**GERENCIA REGIONAL DE CONTROL DE TUMBES**

**INFORME DE CONTROL CONCURRENTE**  
**N° 24605-2024-CG/GRTB-SCC**

**CONTRATACIÓN DE LA EJECUCIÓN DE OBRA:**  
**“RECUPERACIÓN DEL PUESTO DE SALUD BARRANCOS,**  
**DISTRITO DE CANOAS DE PUNTA SAL, PROVINCIA DE**  
**CONTRALMIRANTE VILLAR - DEPARTAMENTO DE**  
**TUMBES”**

**IMAGEN N° 3**  
**INTERRUPTOR TERMOMAGNÉTICO DE 32 AMPERIOS**

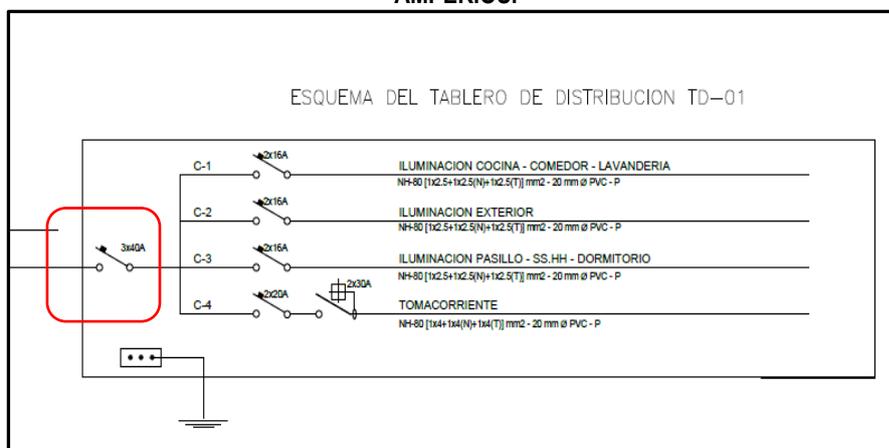
De la comparación entre el interruptor termomagnético de tres polos instalados y el interruptor que se encuentra indicado en los planos, se concluye que dicho interruptor pone en riesgo a la instalación eléctrica por los siguientes motivos:

- Sobrecarga, debido a que el interruptor de 32 amperios puede no soportar la corriente máxima diseñada para el sistema (40 amperios según el plano EI-01).
- Riesgo de incendio, por la sobrecarga puede generar calor excesivo, lo que incrementa el riesgo de incendio.
- Protección insuficiente, dado que el interruptor termomagnético de 32 amperios no proporciona una protección adecuada contra cortocircuitos y sobrecorrientes.
- Falla en el sistema eléctrico, porque la capacidad reducida del interruptor termomagnético puede afectar el funcionamiento y la eficiencia del sistema.
- No cumplen con lo indicado en el diseño.
